DODATEK Č. 1 KE SMLOUVĚ O DÍLO uzavřené dne 25. 4. 2018

Smluvní strany se dohodly, v souladu s ustanovením čl. 19 Společná ustanovení odst. 19.3. na uzavření tohoto dodatku č. 1 ke smlouvě o dílo (dále jen „SoD“) na realizaci akce: „Jince – zateplení střechy a sanace objektu VUZ – realizace“ uzavřené mezi výše uvedenými smluvními stranami dne 25. 4. 2018. Tímto dodatkem č. 1 se smlouva mění a doplňuje takto:

Přehled změnových listů
Jince - zateplení střechy a sanace objektu VUZ - realizace

ZMĚNOVÝ LIST**ZL č. 01**Název akce: **VUZ Jince – zateplení střechy a stavební opravy vnitřních prostor****Předmět změny: Rekonstrukce ZI svislé rozvody**

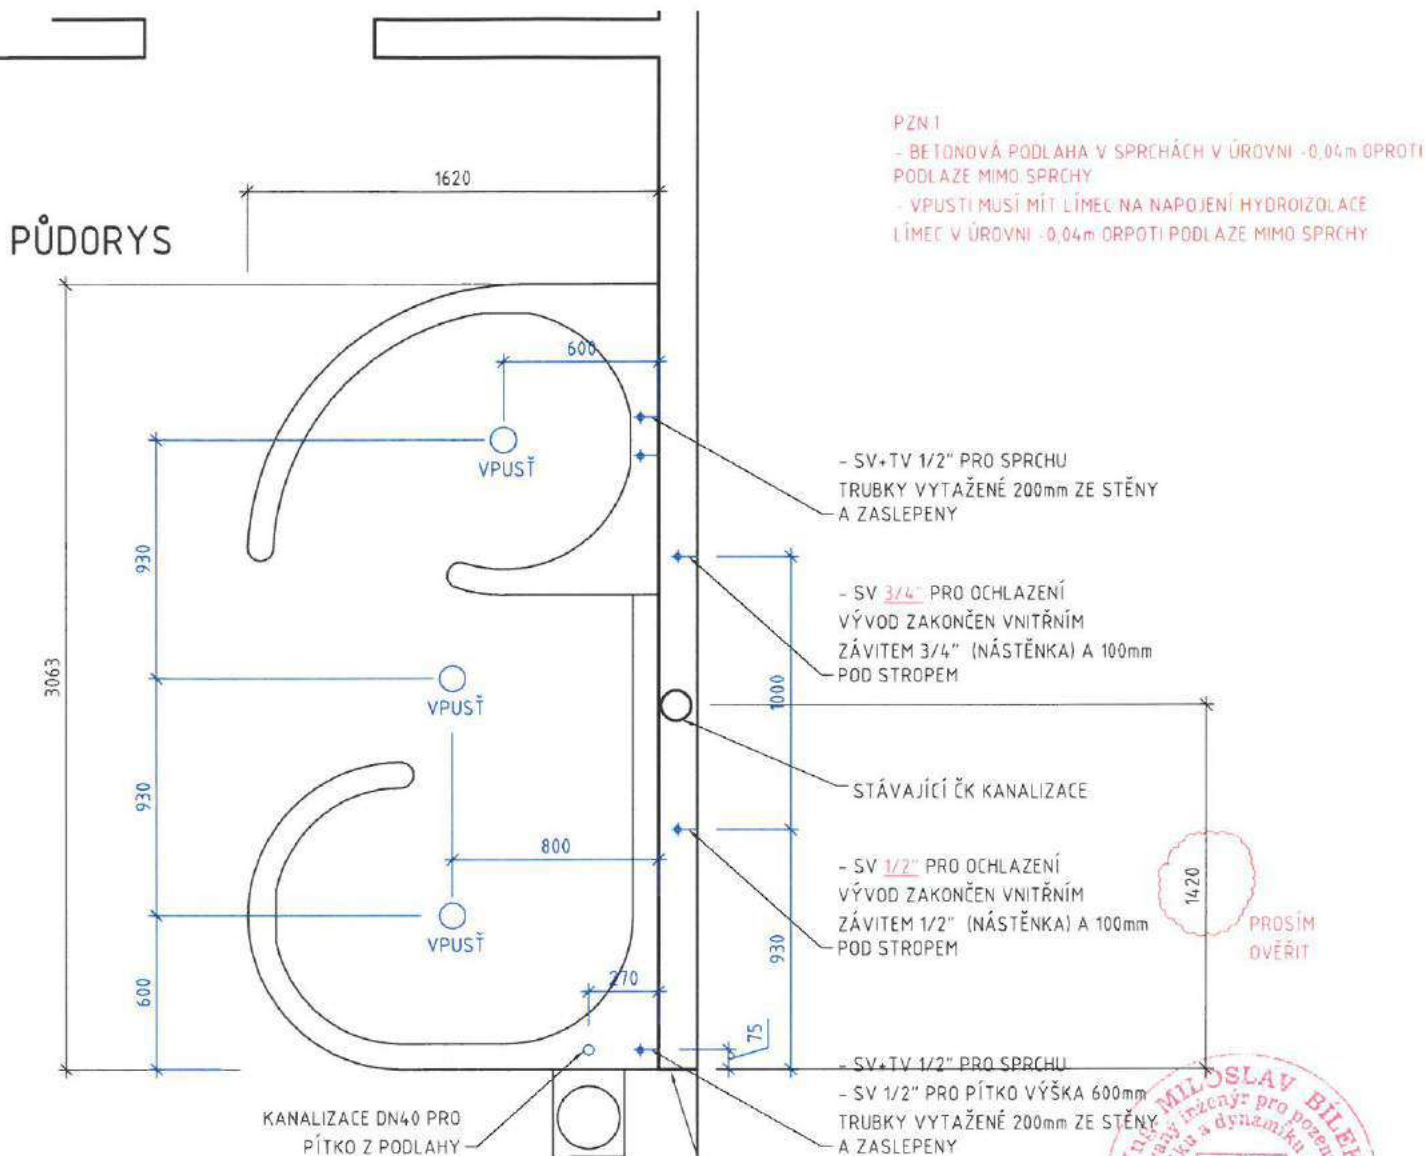
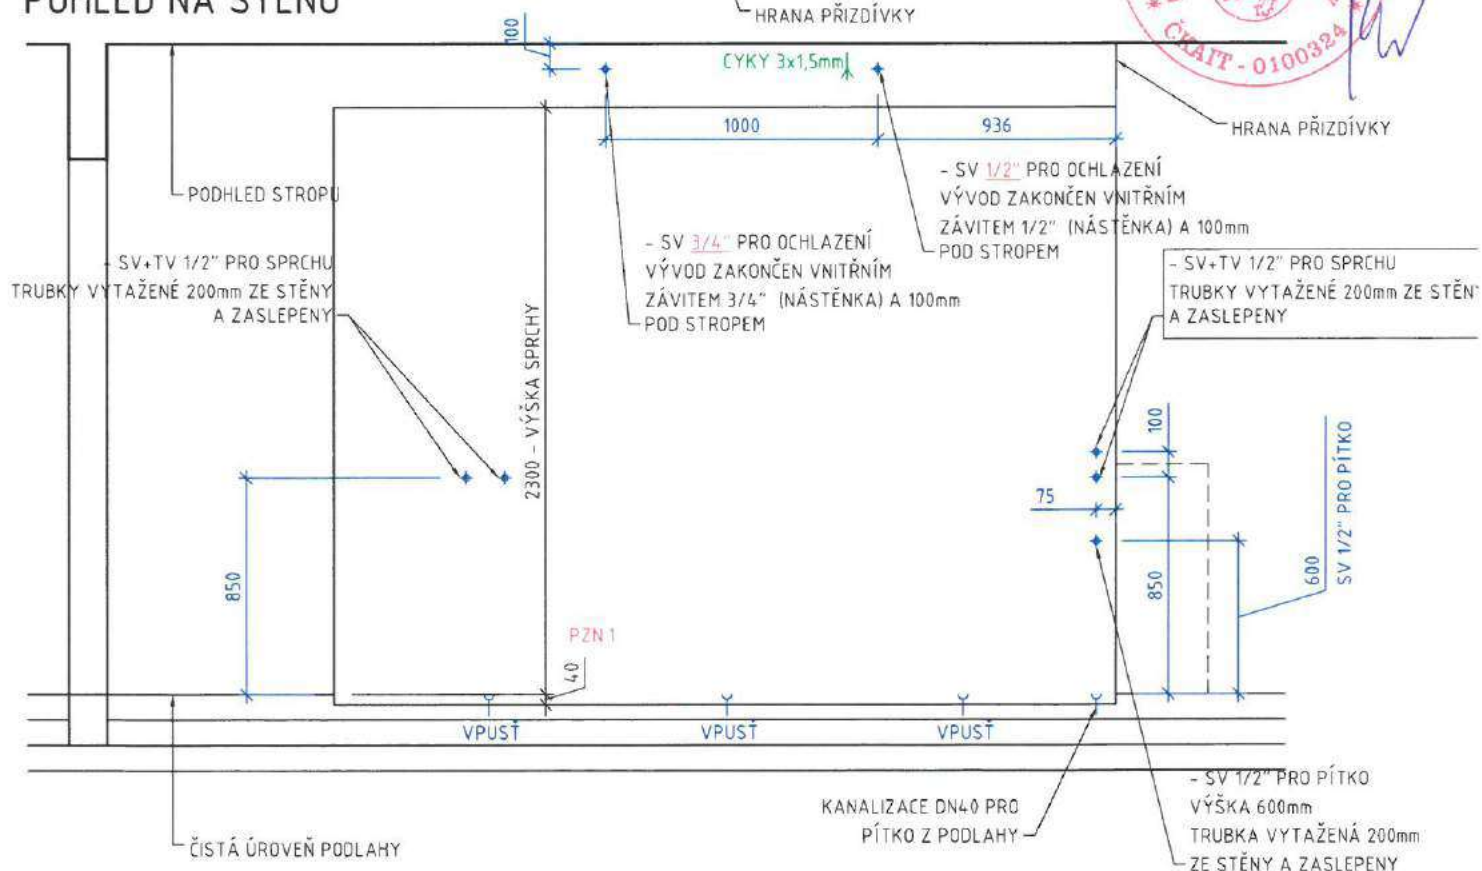
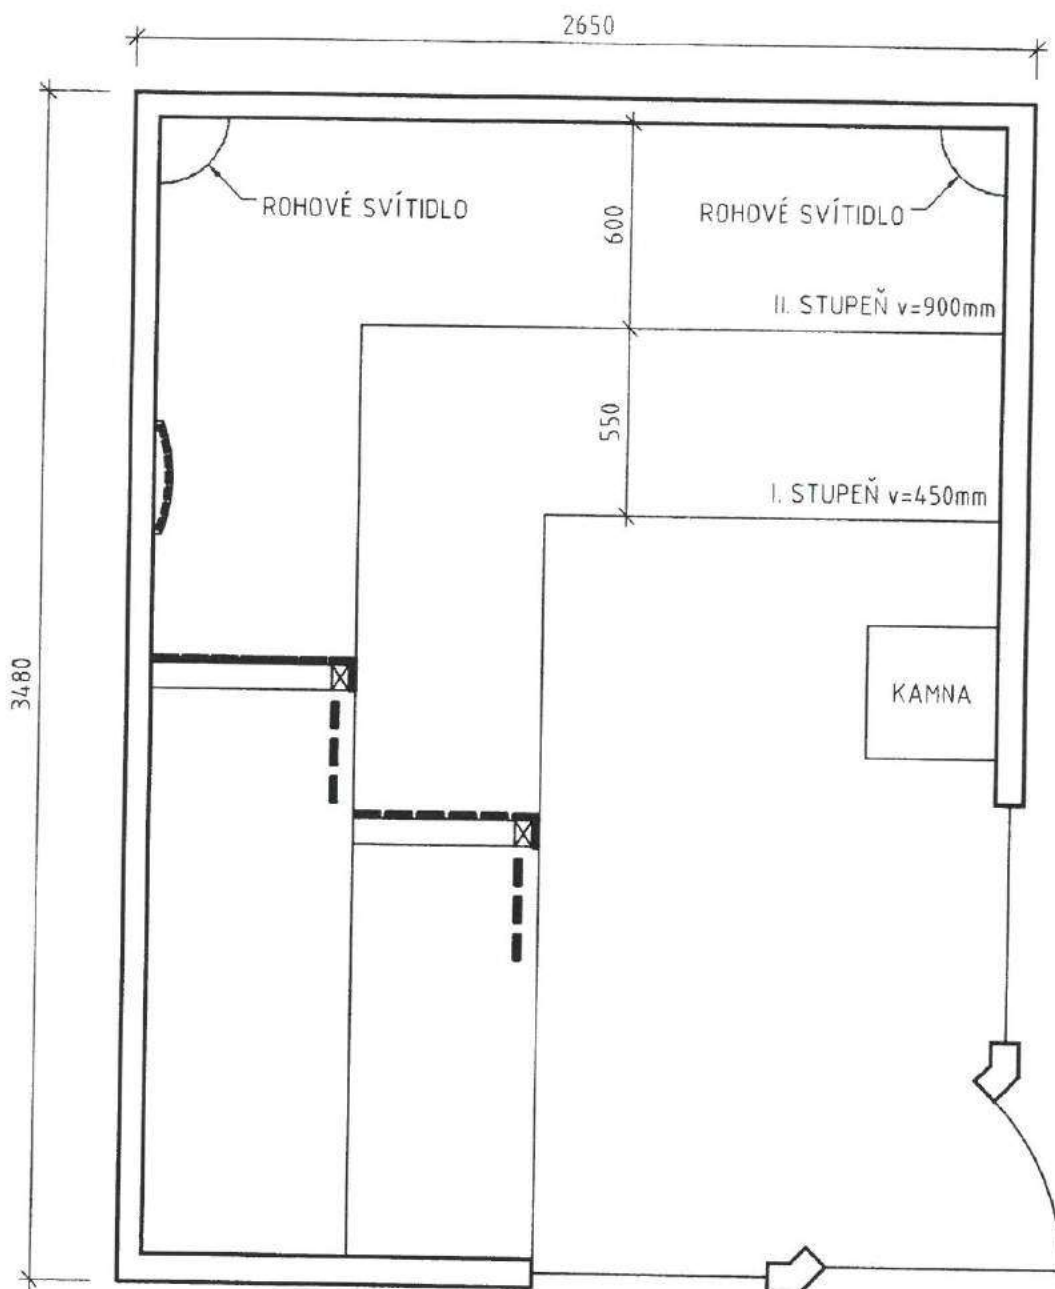
OZNÁMENÍ ZMĚNY			OZ č. 4		
Název akce: VUZ Jince – zateplení střechy a stavební opravy vnitřních prostor					
Předmět změny: Vybavení sauny dle upřesnění dodavatele a investora					
Zhotovitel:	AUBÖCK s.r.o.				
Objednatel:	Armádní Servisní, příspěvková organizace			Datum: 1.6.2018	
Způsob odeslání / předání		Poštou	e-mailem	Faxem	Osobně X
Odkazy:		Popis			
		2x výkres k PD			
<u>Popis stávajícího stavu:</u> při provádění výrobní dokumentace sauny provedeno doupřesnění specifikace sauny a to: - Z obloukové čtvrt elipsy navrženo provedení obdélníkové se zkoseným vstupem čímž dojde k navýšení počtu osob z 5 na 7 (bez dopadu do ceny) - navržené nerezové 12 kW kamna nahradit 15 kW kamny (bez dopadu do ceny) - obložení sauny navrženo v cedru - z prostorového důvodu nelze osadit Kneipp chodník - z důvodu neinvestičních nákladů nelze dodat lehátka - z důvodu nízké výšky stropu (2,5 m) nelze osadit ochlazovací vědra z kambaly - z důvodu změny technologie nutno upravit rozměry zálivů - v prostoru odpočívárny nutno zapracovat vodovodní přípojku a VZT rozvody do interiéru - v PD nakresleny 3 sprchy avšak nenacházejí se ve výkazu výměr <u>Projektové řešení:</u> Kneipp procedura, 2ks ochlazovacího vědra z kambaly, nerezová saunová kamna 12kW, sauna ve tvaru čtvrt elipsy, lehátka wellness <u>Navrhované řešení:</u> Sauna provedena v obdélníkovém půdorysném provedení se zkoseným vstupem s navýšením počtu osob na 7 - z důvodu zvětšení sauny osadit 15 kW kamna (bez dopadu do ceny) - obložení sauny provést v cedru - nebude proveden Kneipp chodník - nebudou dodány lehátka - neosazena ochlazovací vědra z kambaly - osazeny 2 mrholící boční trysky a hlavová tryska jako funkční náhrada věder z kambaly - upraveny půdorysné rozměry zálivů - provést zděnou lavičku zakrývající vodovodní přípojku a VZT rozvody s dřevěným sedákem z abachi umožňující přístup k přípojce a možnost sezení k odpočinku - doplnit do rozpočtu 3 sprchové vaničky, 2x pevná zástěna, 3x sprchové dveře a 3x sprchová baterie
